návrh DIO Liberec, Letná - úprava křižovatky, komunikace a chodníků
odvodnění kom., dešťové kan. přípojky
veřejné osvětlení a napájení SSZ, kabeláž SSZ

etapa 1.

detail 1. etapa 1.

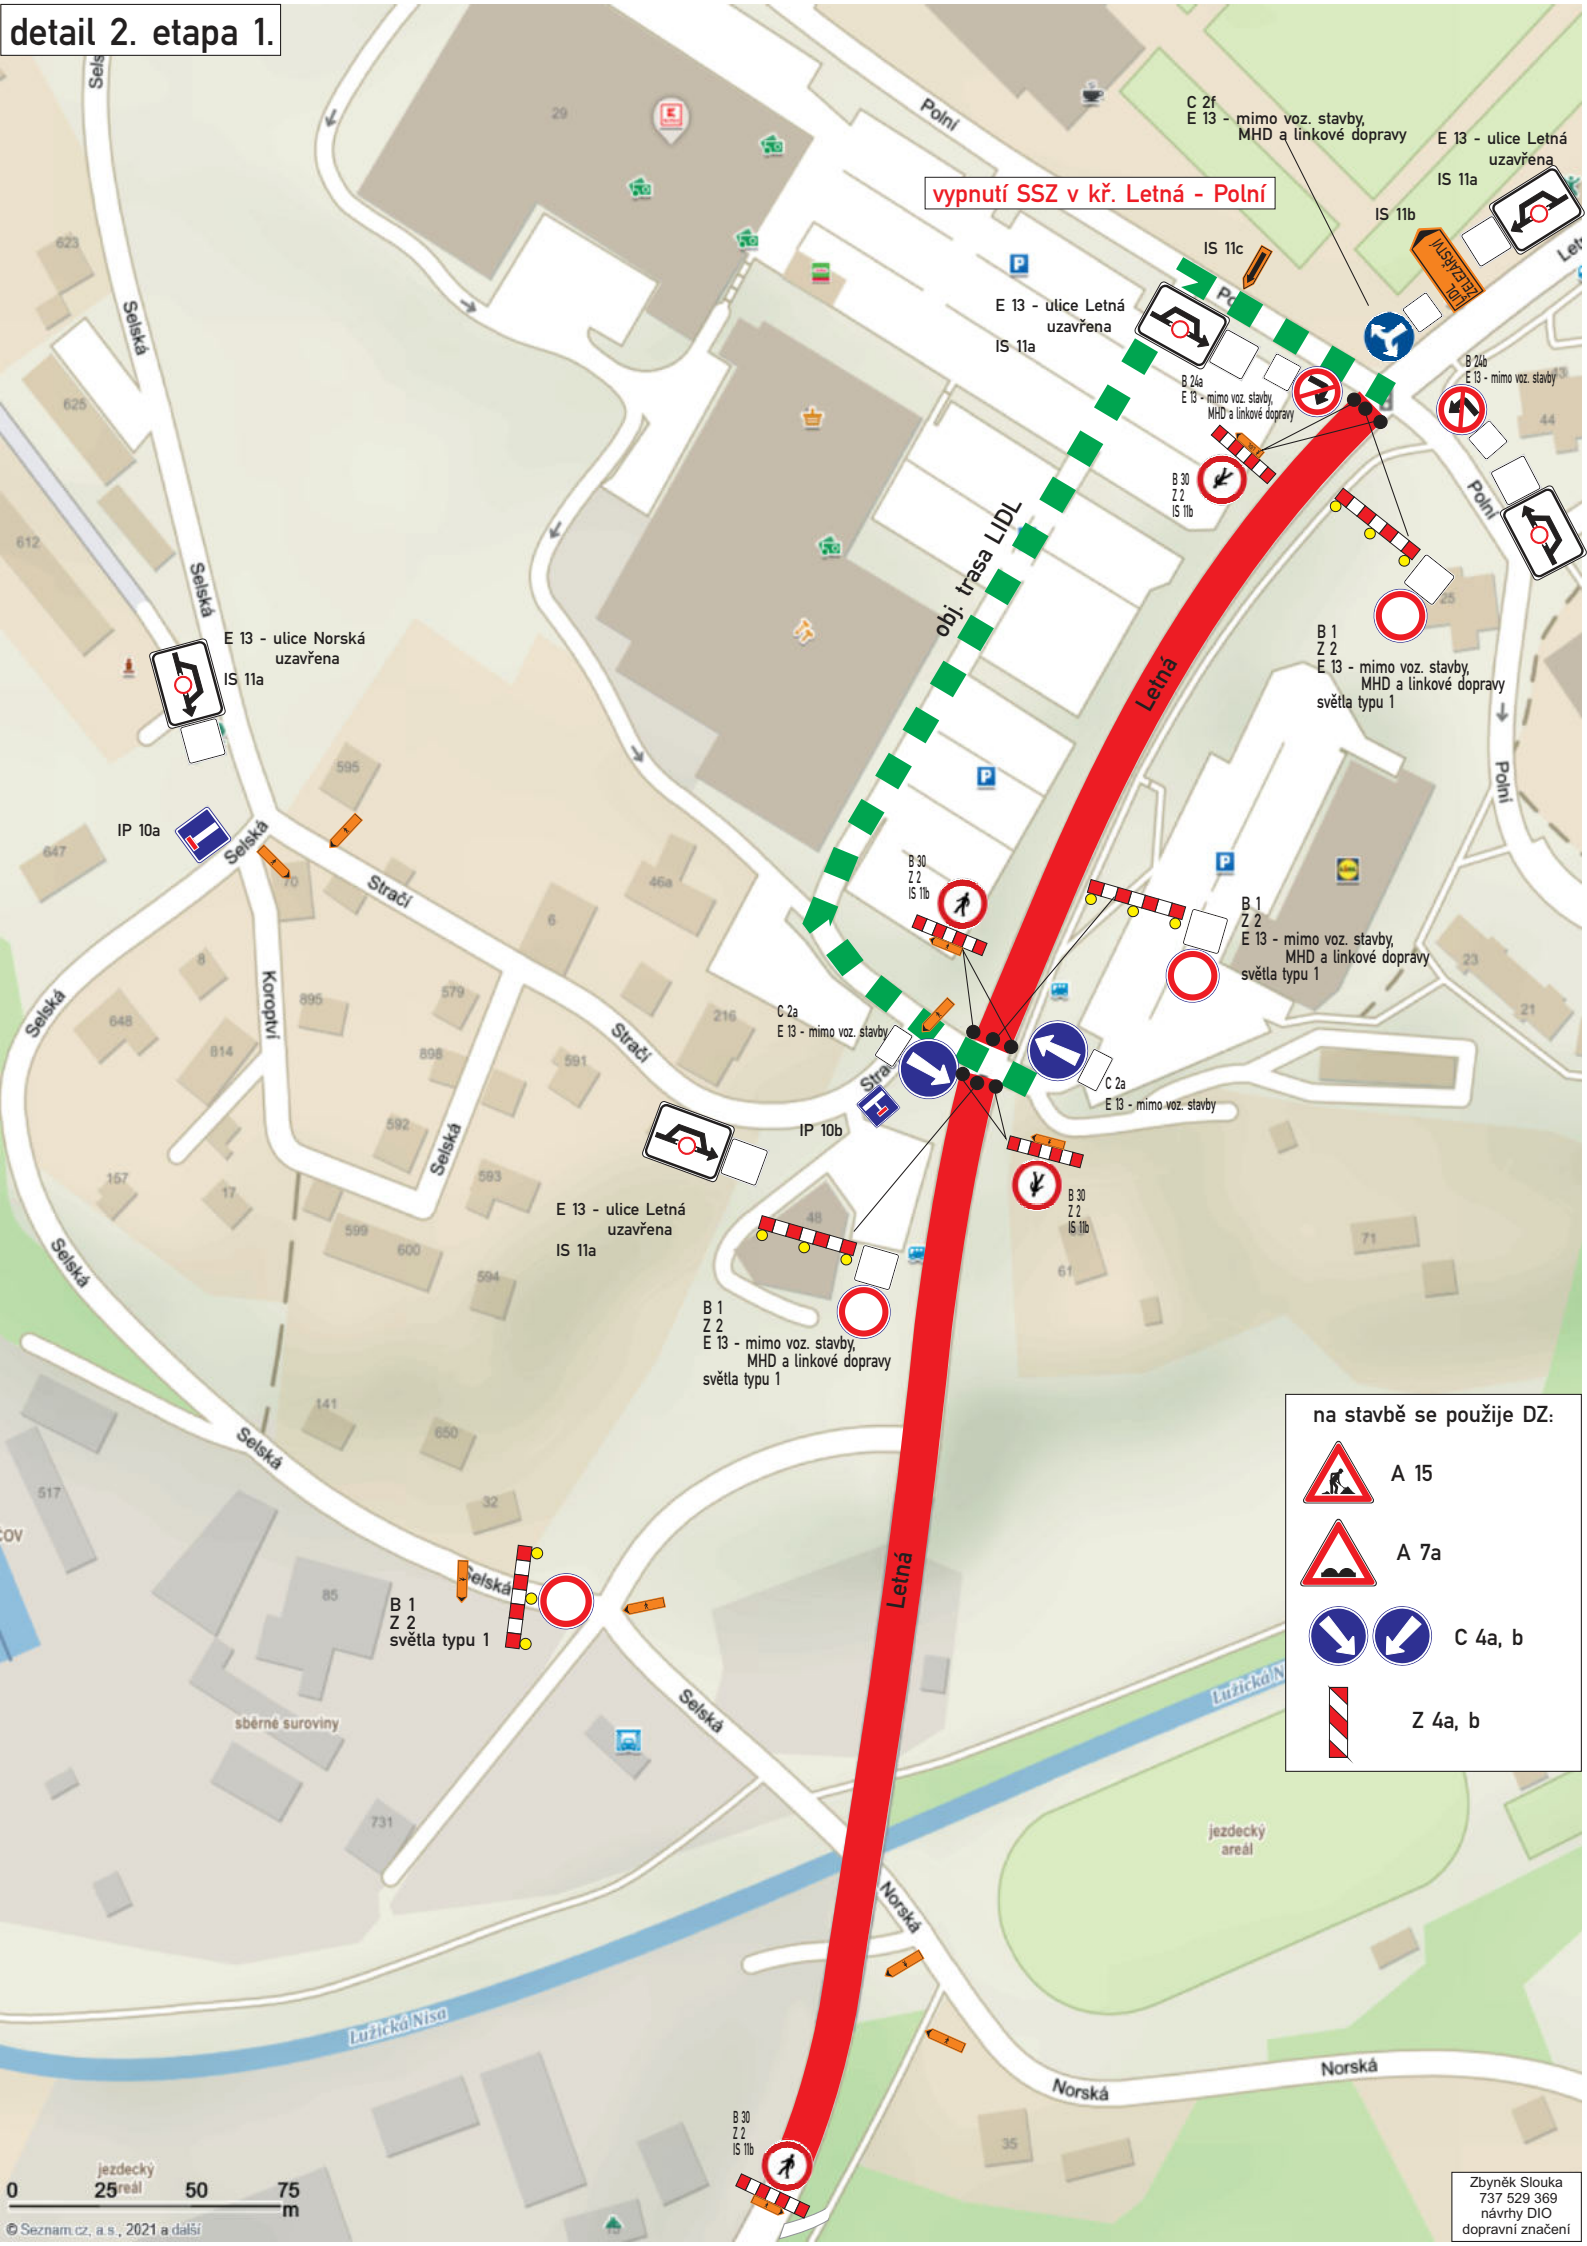
Policie České republiky, jakožto dotčený orgán vydávající stanovisko ve smyslu ust. §25/1 z.č. 13/1997Sb., §77/2b z.č. 361/2000Sb. a po projednání dle ust. §24/2d z.č. 13/1997Sb. s předloženým návrhem souhlasí, neboť odpovídá obecným požadavkům na bezpečnost a plynulost provozu na pozemních komunikacích.

Odsouhlaseno dne 19.7.2021 pod č.j. KRPL-67340-1/ČJ-2021-180506-02 za podmínky dodržení zejména vyhl. č. 294/2015Sb. a Technických podmínek č. 66 (včetně výstražného osvětlení).

Stanovisko nelze užít samostatně. Slouží jako podklad pro silniční správní úřad. Pokud nebude do jednoho roku správním úřadem vydáno povolení na předmětnou žádost, pozbývá stanovisko platnosti.
